**EL INFRASCRITO SECRETARIO EJECUTIVO DE LA COMISIÓN REGIONAL DE INTERCONEXIÓN ELÉCTRICA -CRIE-, POR MEDIO DE LA PRESENTE CERTIFICA:**

**“RESOLUCIÓN CRIE-30-2024**

**LA COMISIÓN REGIONAL DE INTERCONEXIÓN ELÉCTRICA**

**Figura 1:** Diagrama unifilar de la conexión del proyecto “Central Puerto Sandino”

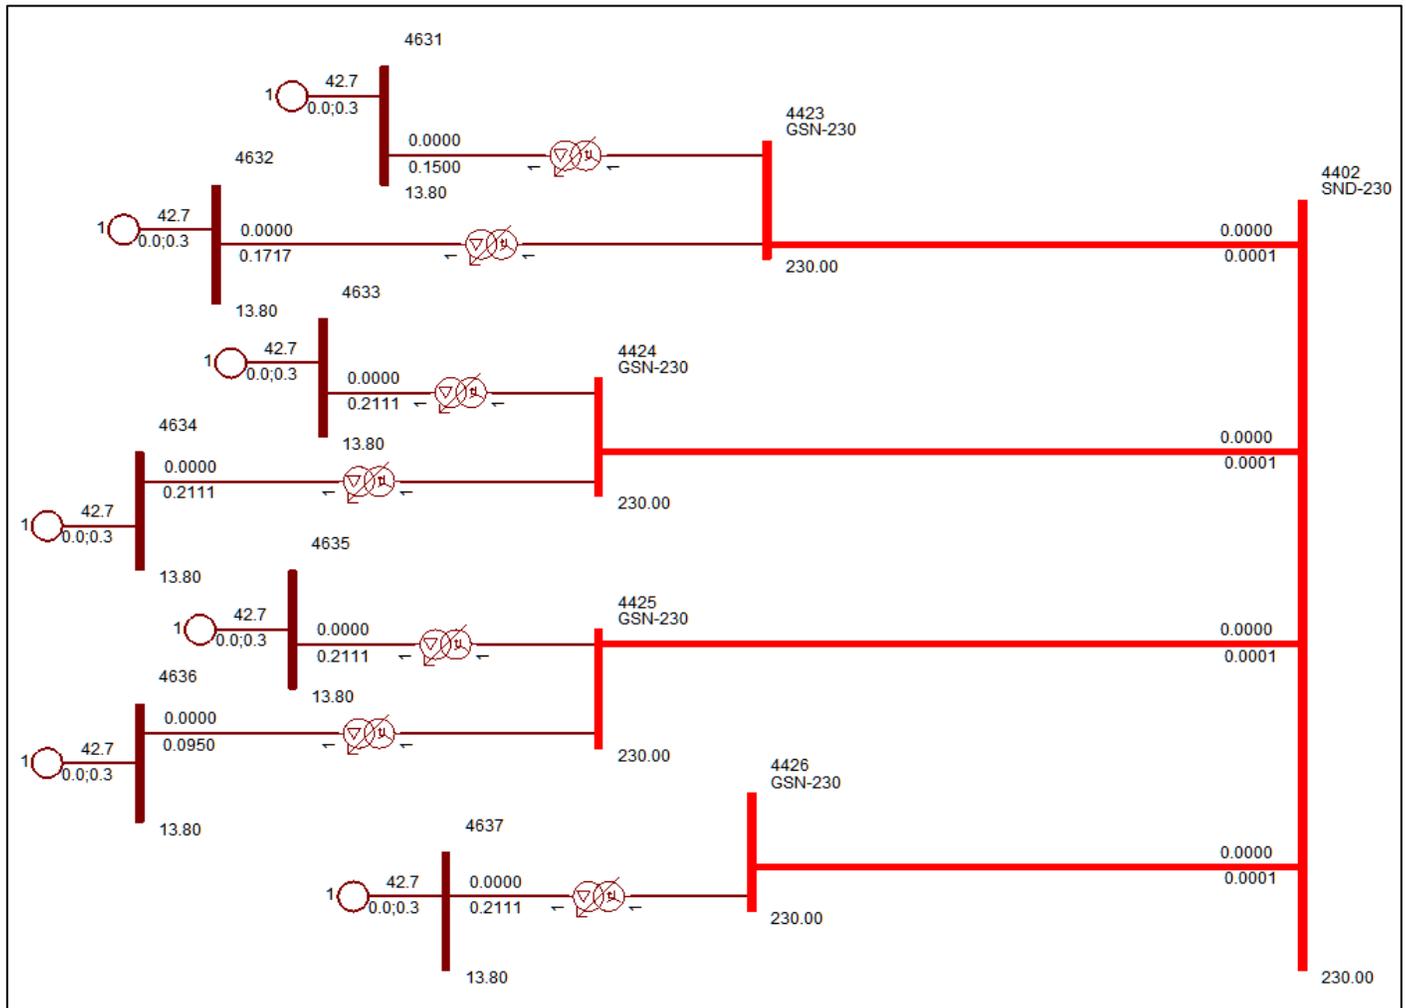
Al respecto, el 18 de julio de 2024, mediante la nota con número de referencia GERENCIA/CNDC/#0955/17/07/2024 del 17 de julio de 2024, presentada vía correo electrónico ante la CRIE, el CNDC-ENATREL indicó, que ante la solicitud de modificación en cuestión determinó, “*(...) que los documentos y estudios presentados se encuentran conforme a los requerimientos establecidos en el Reglamento de Mercado Eléctrico*”

Asimismo, el 18 de julio de 2024, mediante la nota con número de referencia PE-SMC-140-07-2024 del 16 de julio de 2024, presentada vía correo electrónico ante la CRIE, la Empresa Nacional de Transmisión Eléctrica (ENATREL) indicó que, "(...) respecto a la modificación de la resolución previamente ajustada, por este medio informamos que ENATREL, no tiene objeción a las modificaciones a dicha resolución".

En virtud de lo anterior, el 16 de agosto de 2024, mediante la nota con número de referencia PCD-INE-089-08-2024, presentada vía correo electrónico ante la CRIE, el INE evacuó la audiencia conferida, indicando lo siguiente: “*(...) El INE, habiendo revisado toda la documentación de dicho caso y considerando que tanto el Ente Operador Regional (EOR), así como la Empresa Nacional de Transmisión Eléctrica (ENATREL), expresan que dicho proyecto cumple con los requisitos técnicos y medio ambientales, no tiene objeción a las modificaciones de dicha resolución*”.

**PRIMERO. APROBAR** la solicitud de modificación a los elementos del proyecto de generación denominado: “*Central Puerto Sandino*”, establecidos en el Resuelve Primero de la resolución CRIE-23-2021, presentada por la entidad **NFE Nicaragua Development Partners LLC, Sucursal Nicaragua (NFE)**. En ese sentido, los elementos del proyecto antes referido, deberán leerse de la siguiente manera:

**Figura 3:** Vista en planta del proyecto “Central Puerto Sandino”

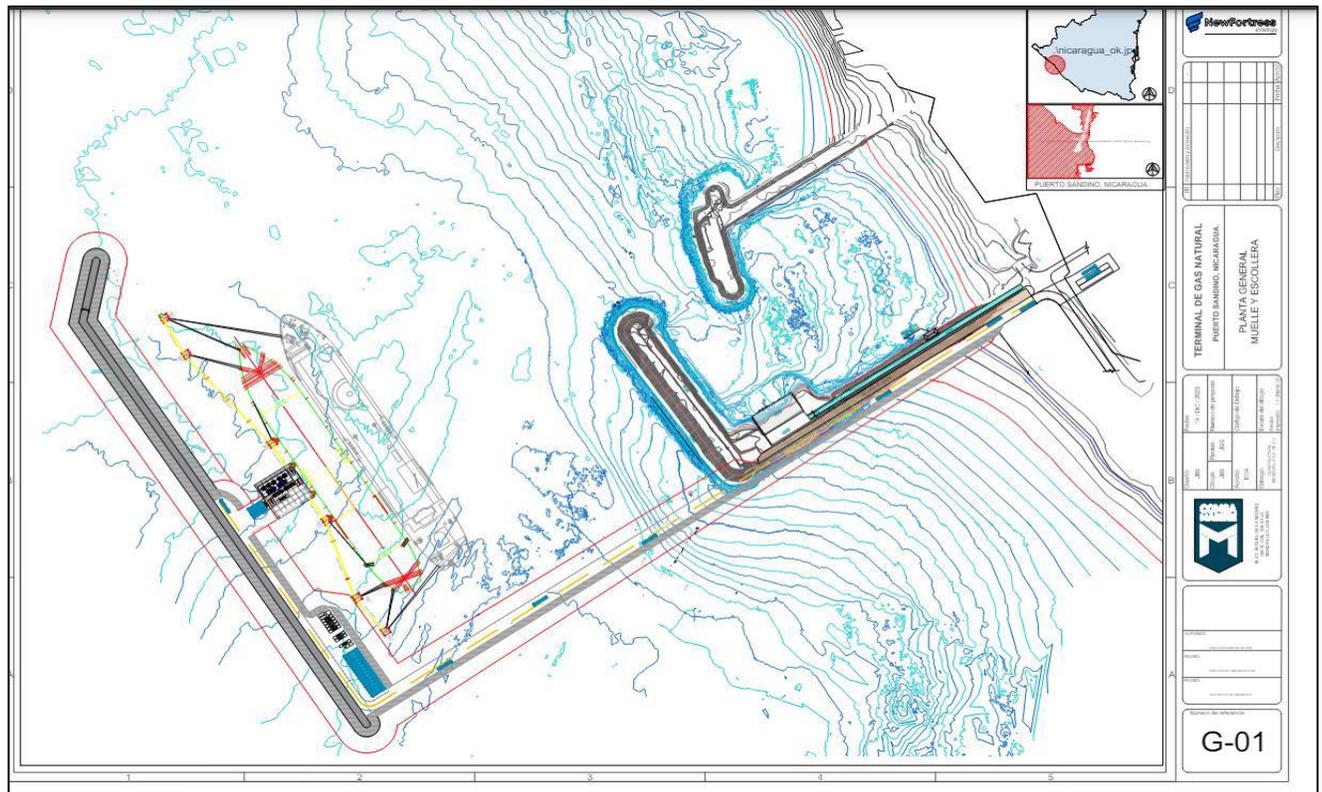
- a) Sustituir los incisos 1 y 2 del Resuelve Primero de la resolución CRIE-23-2021, de la siguiente manera:
  1. Una terminal marítima, compuesta por un espigón de hasta 720 metros de largo y 9 metros de ancho y un rompeolas de 560 metros de largo y 9 metros de ancho, con el método de bloques apilados de rocas, donde la unidad regasificadora flotante (FSRU) y la unidad almacenadora flotante (FSU), respectivamente, atracarán (fijada con amarras) a un muelle (Jetty) con un Moring Hook System. El muelle se fijará al lecho marino con pilotes. La unidad regasificadora flotante (FSRU) “*Energos Freeze*” cuenta con una capacidad de almacenaje de 138,000 m<sup>3</sup> de gas natural licuado (GNL), distribuidos en 4 tanques. Una vez finalizado los trabajos de construcción de la plataforma de regasificación, se sustituirá la unidad regasificadora flotante (FSRU(sic))9 por una unidad almacenadora flotante (FSU) “*Gaslog Singapore*”, con capacidad de almacenamiento de 155,000 m<sup>3</sup> de gas natural licuado (GNL).

2. Una plataforma de regasificación, que está compuesta por (i) una plataforma de conexión entre la unidad almacenadora flotante (FSU) y la planta regasificadora (hose tower), (ii) 4 tanques de recepción de gas (LNG Buffer Tanks), con capacidad de 18,000 galones cada uno, (iii) 2 skids de bombas criogénicas; cada skid está compuesto por dos bombas de 200 kw(sic) de potencia. La plataforma cuenta con 2 vaporizadores de 2,500,000 SCFH cada uno, 4 bombas de suplen agua salada de 150 kw(sic), un skid de medición de 5,000,000 SCFH, 2 unidades compresoras, una unidad generadora de nitrógeno y una unidad de tratamiento de agua salada.

- b) Adicionar a los elementos del proyecto como puntos 3 y 4 del Resuelve Primero de la resolución CRIE-23-2021, lo siguiente:
  3. Una plataforma de llenado de gas natural en estado líquido (GNL), que consta de 1 tanque de recepción de gas (LNG Buffer Tank), 2 bombas criogénicas de 75 kw(sic) cada una y 1 skid de llenado de gas con capacidad para 5 camiones (trailer loading manifold) al mismo tiempo.

4. El transporte de gas natural se hará a través de un gasoducto que va desde la unidad regasificadora flotante (FSRU) hasta la planta generadora de energía eléctrica de 300 MW; dicho gasoducto tendrá una longitud de 5,996 metros en tierra, en tubería de 12 pulgadas de diámetro y operará a una presión de 100 barg.
- c) Renumerar los puntos del 3 al 7 del Resuelve Primero de la resolución CRIE-23-2021, como puntos del 5 al 9, respectivamente.

1. Una terminal marítima, compuesta por un espigón de hasta 720 metros de largo y 9 metros de ancho y un rompeolas de 560 metros de largo y 9 metros de ancho, con el método de bloques apilados de rocas, donde la unidad regasificadora flotante (FSRU) y la unidad almacenadora flotante (FSU), respectivamente, atracarán (fijada con amarras) a un muelle (Jetty) con un Moring Hook System. El muelle se fijará al lecho marino con pilotes. La unidad regasificadora flotante (FSRU) “*Energos Freeze*” cuenta con una capacidad de almacenaje de 138,000 m<sup>3</sup> de gas natural licuado (GNL), distribuidos en 4 tanques. Una vez finalizado los trabajos de construcción de la plataforma de regasificación, se sustituirá la unidad regasificadora flotante (FSRU) por una unidad almacenadora flotante (FSU) “*Gaslog Singapore*”, con capacidad de almacenamiento de 155,000 m<sup>3</sup> de gas natural licuado (GNL).

2. Una plataforma de regasificación, que está compuesta por (i) una plataforma de conexión entre la unidad almacenadora flotante (FSU) y la planta regasificadora (hose tower), (ii) 4 tanques de recepción de gas (LNG Buffer Tanks), con capacidad de 18,000 galones cada uno, (iii) 2 skids de bombas criogénicas; cada skid está compuesto por dos bombas de 200 kW de potencia. La plataforma cuenta con 2 vaporizadores de 2,500,000 SCFH cada uno, 4 bombas de suplen agua salada de 150 kW, un skid de medición de 5,000,000 SCFH, 2 unidades compresoras, una unidad generadora de nitrógeno y una unidad de tratamiento de agua salada.

3. Una plataforma de llenado de gas natural en estado líquido (GNL), que consta de 1 tanque de recepción de gas (LNG Buffer Tank), 2 bombas criogénicas de 75 kW cada una y 1 skid de llenado de gas con capacidad para 5 camiones (trailer loading manifold) al mismo tiempo.

4. El transporte de gas natural se hará a través de un gasoducto que va desde la unidad regasificadora flotante (FSRU) hasta la planta generadora de energía eléctrica de 300 MW; dicho gasoducto tendrá una longitud de 5,996 metros en tierra, en tubería de 12 pulgadas de diámetro y operará a una presión de 100 barg.
